# 女川原子力発電所 周辺監視区域境界変更に伴う 原子炉施設保安規定変更認可申請について

2022年8月23日  
東北電力株式会社

# 1. 周辺監視区域境界変更の概要(1/2)

- ▶ 保安規定第1編第99条（周辺監視区域）及び第2編第299条（周辺監視区域）について、周辺監視区域境界を示す図99及び図299の変更を行う。（表1）

図1 作業用地及び周辺監視区域境界変更範囲

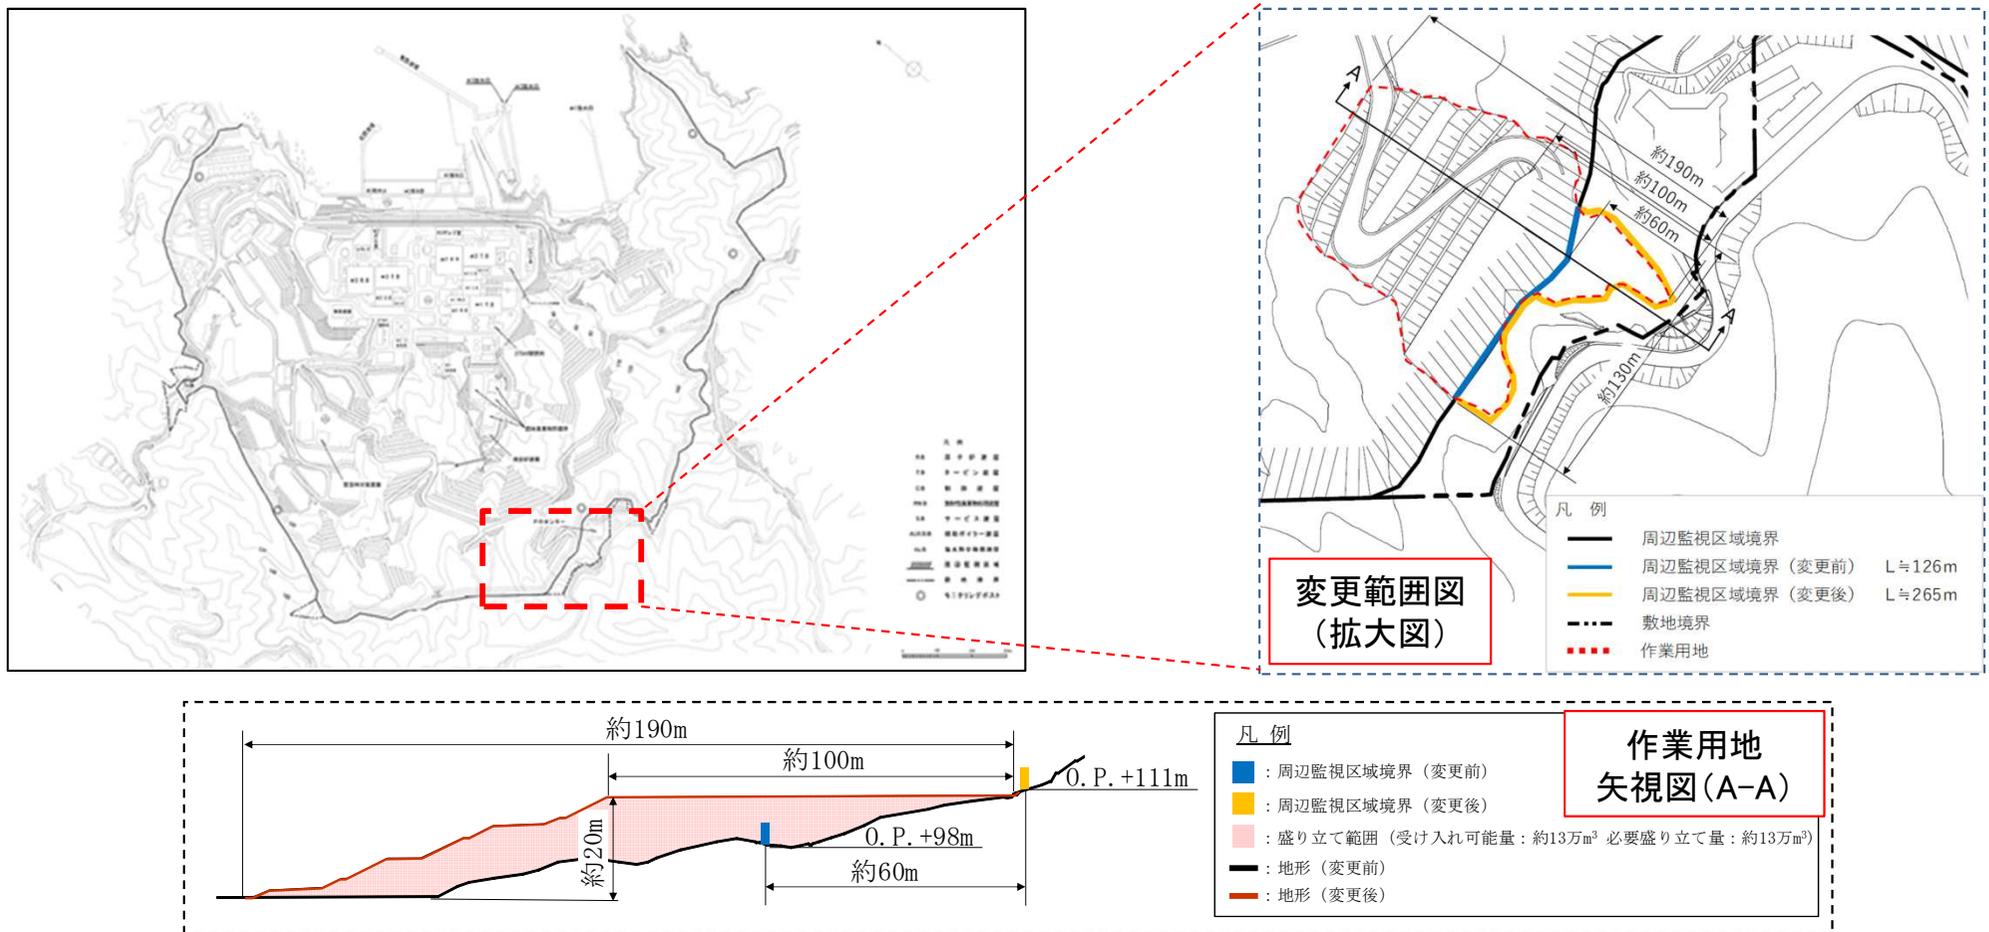
- 新規規制基準適合に係る工事に必要な作業用地の確保のため、周辺監視区域境界の一部変更を計画している。\*
- このため、女川原子力発電所原子炉施設保安規定に定める周辺監視区域境界図の一部を変更する。(図1)  
 ※工事計画認可で安全対策工事の詳細が明確になり、設置変更許可段階での想定より工事物量が増加したことに伴い、掘削により発生する土砂の盛り立てを行うための作業用地を確保する必要が生じた。従前の周辺監視区域内に確保することは難しいため、周辺監視区域境界を変更し作業用地を確保する。

図2 気体廃棄物の希ガスのγ線による実効線量（陸側13方位及び周辺監視区域境界変更箇所）

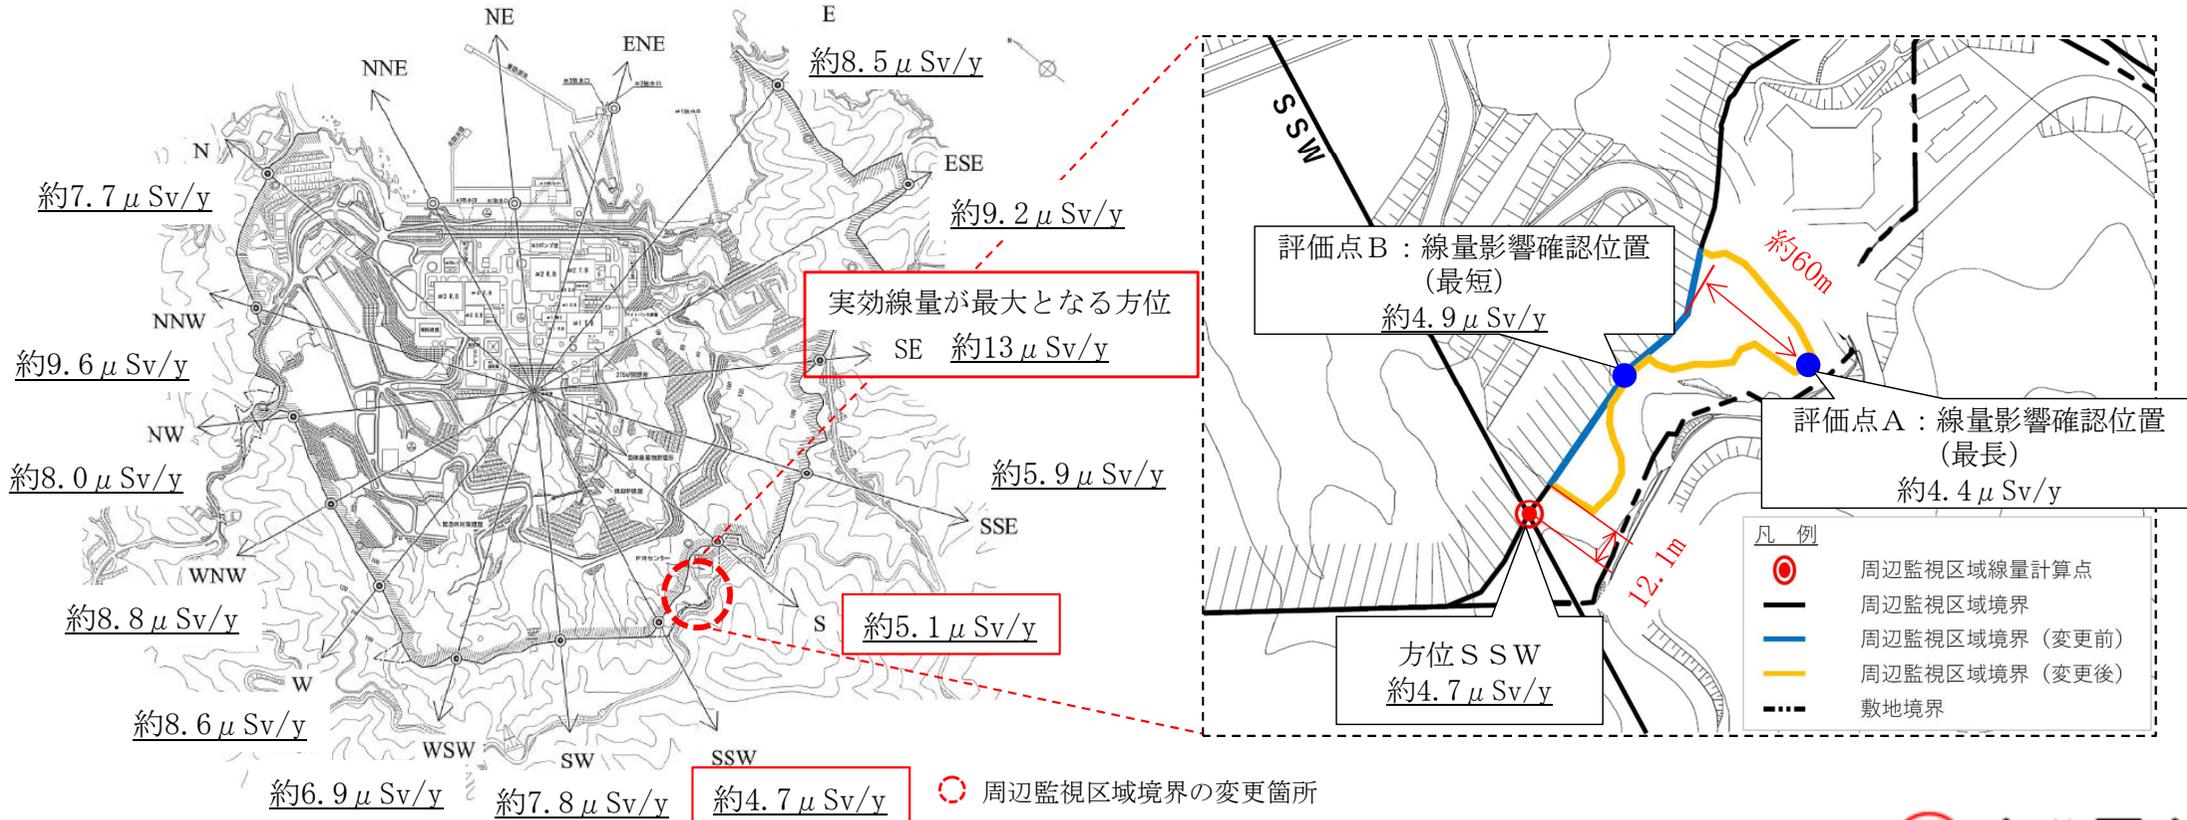
- 原子炉設置変更許可申請書（令和4年6月1日許可）の添付書類九の平常運転時における一般公衆の受ける実効線量評価結果は表2-1に示すとおり①，②，③の被ばく経路の合計値であり，放出源から評価地点までの距離の変更の影響を受ける最大の被ばく経路は「① 気体廃棄物中の希ガスのγ線による実効線量」である。
- 周辺監視区域境界の変更に伴う放出源から線量計算地点までの距離の変更の影響を確認するため，評価点A（最長）及び評価点B（最短）の希ガスのγ線による線量評価を行った。評価点A（最長）の実効線量は，約4.4 μSv/yとなり，線量計算地点SSW（南南西）の線量評価結果（約4.7 μSv/y）に比べ線量影響は1割程度低減する。また，評価点B（最短）の実効線量は，約4.9 μSv/yとなり，線量計算地点SSW（南南西）の線量評価結果（約4.7 μSv/y）に比べ線量影響は1割未満の増加で，ほぼ同程度である。（表2-2及び図2）

- 「① 気体廃棄物中の希ガスのγ線による実効線量」の各方位の実効線量は図2に示すとおりであり、実効線量が最大となる方位は1号炉排気筒のSE（南東）で約13μSv/yとなっている。
- また、周辺監視区域境界を変更する1号炉排気筒のS（南）、SSW（南南西）の「① 気体廃棄物中の希ガスのγ線による実効線量」は約5.1μSv/y、約4.7μSv/yであり、実効線量が最大となる1号炉排気筒のSE（南東）の約13μSv/yに対して6割程度低い。
- このことから、周辺監視区域境界を変更した場合でも、線量が最大となる方位に影響はなく、①、②、③の被ばく経路から受ける実効線量の合計は約16μSv/yであり「発電用軽水型原子炉施設周辺の線量目標値に関する指針」に示される線量目標値50μSv/yに影響を与えるものではない。

図9 仮設門扉設置平面図及び追加措置 (工事中以外)

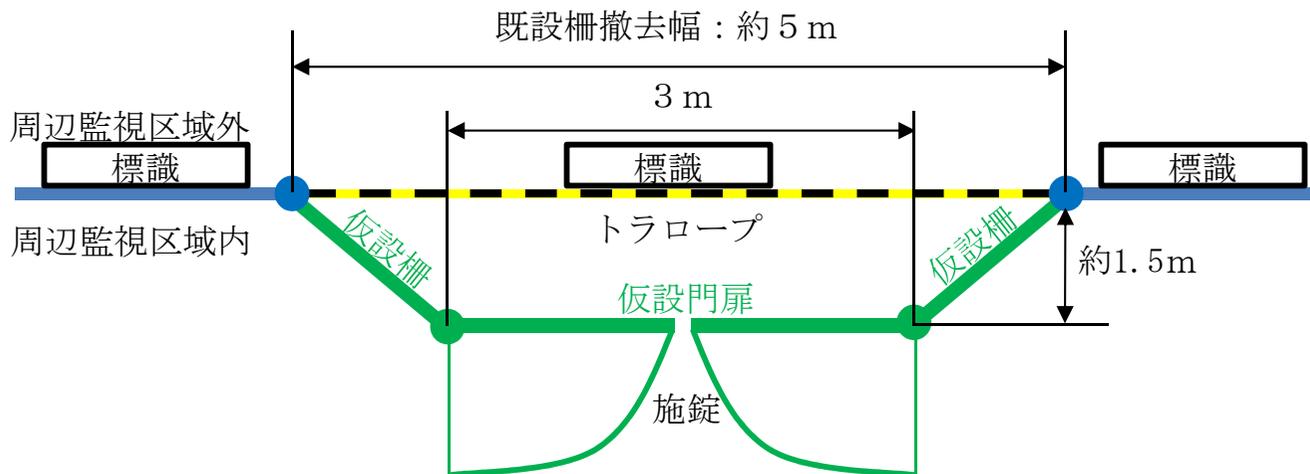
- 仮設門扉を設置するまでの期間の立入り制限措置を確実にするために、先に仮設門扉を設置し、既設の柵を撤去する。このため、仮設門扉は既設の柵よりも発電所側に設置される。(図9)
- 仮設門扉運用期間中は、従前の周辺監視区域境界の管理に加え、仮設門扉設置箇所には追加措置を講じ、業務上立入る者以外の者の立入りを制限する。(図9, 表5)
